Processo: 7753/2021

Interessado: Departamento de Desenvolvimento e Projetos Urbanos - UPAE

ANÁLISE DO PLANO DE OCUPAÇÃO FACE AS DIRETRIZES DE PRESERVAÇÃO DO BEM TOMBADO

Imagem 1: Plano de Ocupação da área da antiga Rhodia Química e entorno.

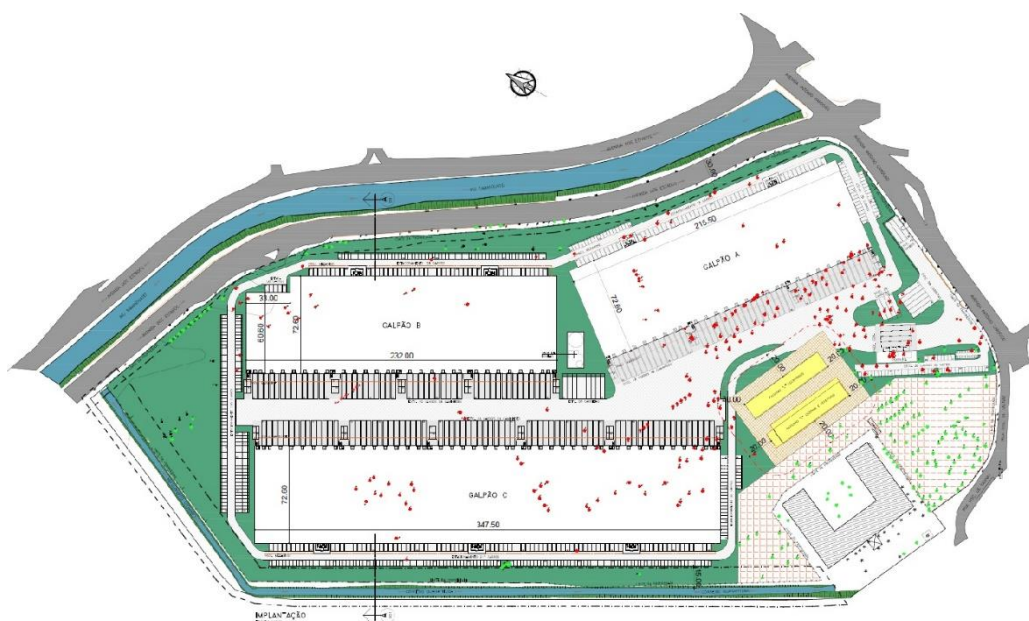
O proprietário do imóvel apresenta um plano de ocupação da área por um centro logístico, constituído por três novos galpões para armazenamento totalizando área construída de 73.707,20m², uma nova portaria de área de 874,50m² e intervenções nos pavilhões protegidos “L” e “T” para os usos de escritórios e cozinha e refeitório, respectivamente. Ainda prevê a implantação de um novo sistema viário interno com a criação de docas de embarque e desembarque junto aos galpões de armazenamento e bolsões de estacionamento de carretas, automóveis e motos.

Imagem 3: Sobreposição do croqui de situação do lote tombado com o plano de ocupação

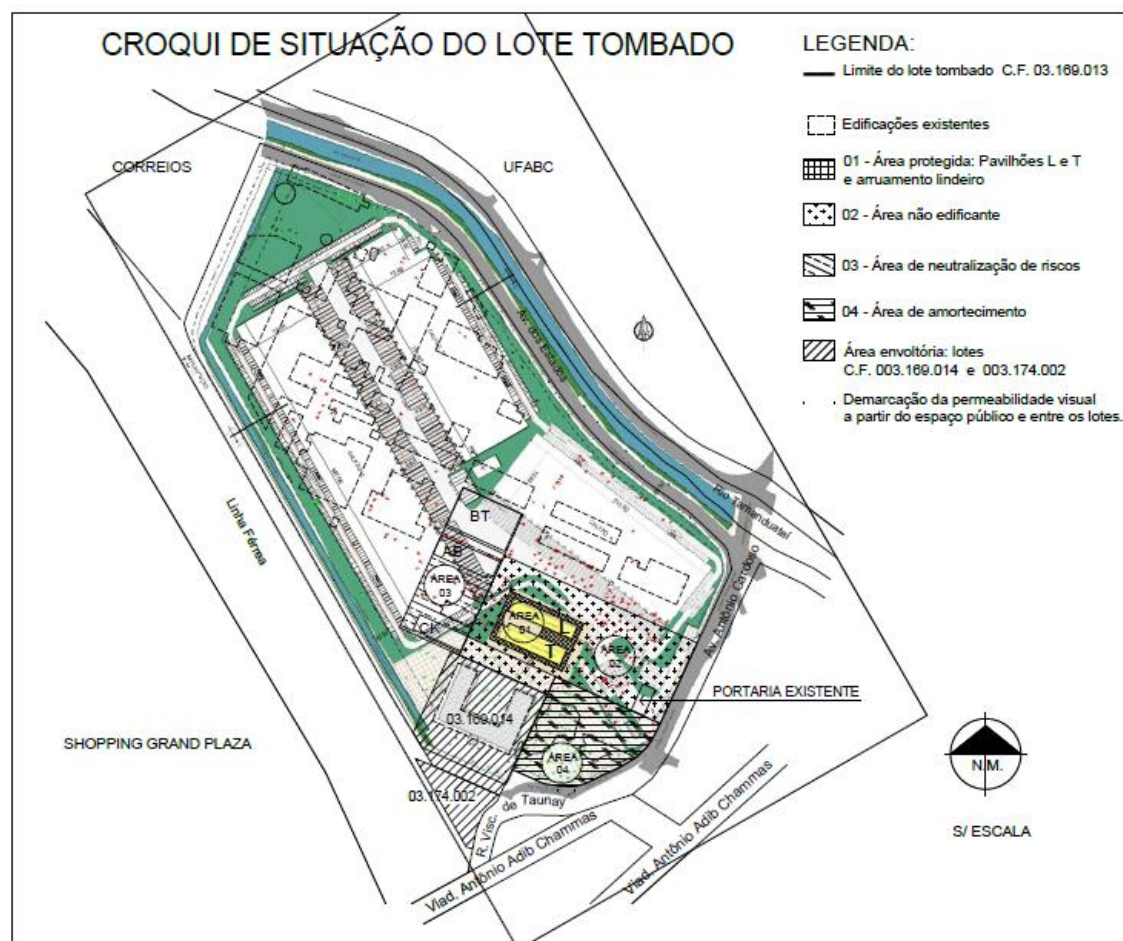
- I. Em observação ao estabelecido no item 1.1 para a Área 3 - Neutralização de riscos, devido a previsão de demolições e nova construção de galpão, a Área 1 – Protegida

deve ser cercada com tapumes durante a fase de obras e tomadas as providencias para a manutenção da integridade física dos pavilhões “L” e “T” e do arruamento protegido;

- II. A preservação de indivíduos arbóreos marcadores temporais do lote e da paisagem urbana referente ao item 2.1, estão localizados na Área 4 – amortecimento e a leste do pavilhão da Rhodia Farma, estando contemplada no plano de ocupação apresentado;

- III. A construção de nova portaria de área de 874,50m², não obedece ao estabelecido no item 2.2 sobre a Área 2 – não edificante, cuja autorização apenas é permitida se observadas a mesma área de aproximadamente 350m², e gabarito da existente. A localização da nova portaria, mais próxima dos pavilhões “L” e “T”, assim como dos bolsões de estacionamento de carretas e carros não atendem a função da Área 2 que é de garantir a visibilidade, percepção da paisagem e qualidade ambiental da Área 1 – Protegida, devendo ser revistas;

- IV. As intervenções nos pavilhões “L” e “T” da Área 1 – protegida, para a adaptação aos novos usos pretendidos de escritórios e cozinha e refeitório, respectivamente, devem atender especialmente os itens de 2.1 dos princípios das Cartas Patrimoniais de mínima intervenção, item 2.5 referente aos elementos a serem preservados e o item 2.9 com relativo a preservação do pé-direito existente. Orientamos que a área do pavilhão “T” que possui pé direito duplo, isto é, sem mezanino, deverá ser utilizado como área de refeitório com a valorização dos elementos da estrutura de madeira do telhado;

- V. O trajeto de carretas dentro do lote deverá ser revisto, a fim de atender o item 2.10, que estabelece que os arruamentos em paralelepípedo lindeiros aos pavilhões “L” e “T” devem ser preservados integralmente, sendo permitido somente para uso de circulação de veículos leves e similares;

- VI. A localização e o gabarito dos galpões A, B e C e casa de bombas a serem construídos não prejudicam a percepção da Área 1 – protegida, podendo ser mantidos;

- VII. O detalhe do fechamento perimetral do lote, conforme apresentado, atende a exigência de permeabilidade visual exigida nos itens 3.2 e 3.3.
